Dorpsraad Vogelwaarde

Vogelwaarde, 20 maart 2012

Betreft: “Zienswijze Plan MER Welvaarts”

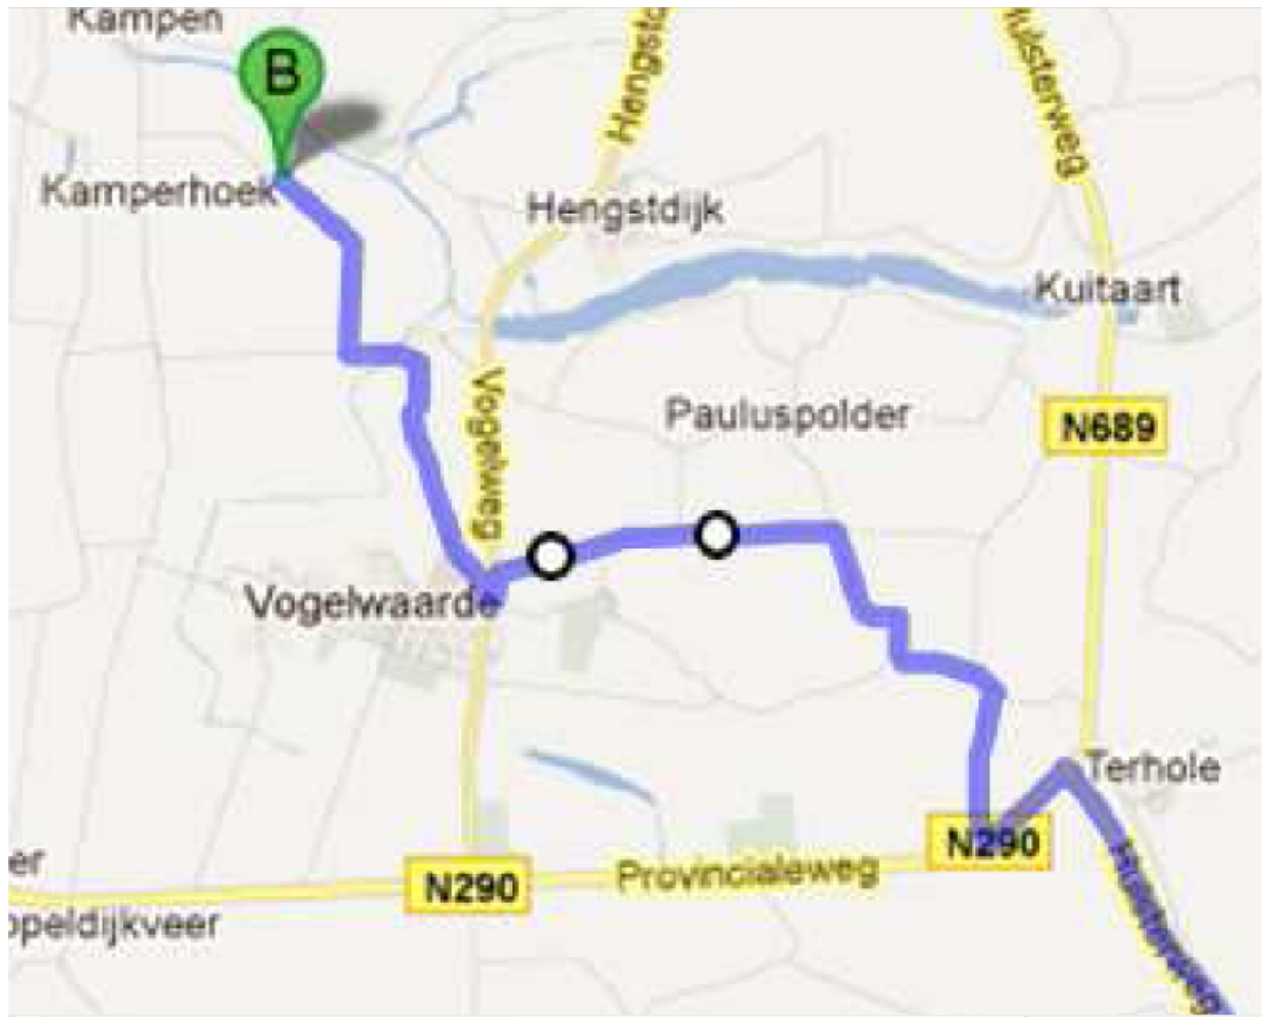
Een schatting van de inhoud van de vijver voor opvang van het hemelwater kan berekend worden door de hoogte (-/- overstort hoogte) maal oppervlakte. Dat komt op ca 1,25*585m² = +/- 730m³ ter opvang van +/- 11.490m² verhard oppervlak. Dat houdt in dat er bij een maandgemiddelde van +/- 60mm ongeveer 1 maand neerslag kan worden opgevangen. Indien deze berekeningen kloppen, zal bij deze vijver omvang op regenachtige dagen een aanzienlijke hoeveelheid hemelwater via de overstort afvloeien. Kan dat problematisch zijn voor de omgeving rondom het perceel?

In hoeverre is er voorzien in het voorkomen van instroom van hemelwater in de tanks voor mest en spuiwater? (Dit met het oog op het risico van overloop van deze tanks).
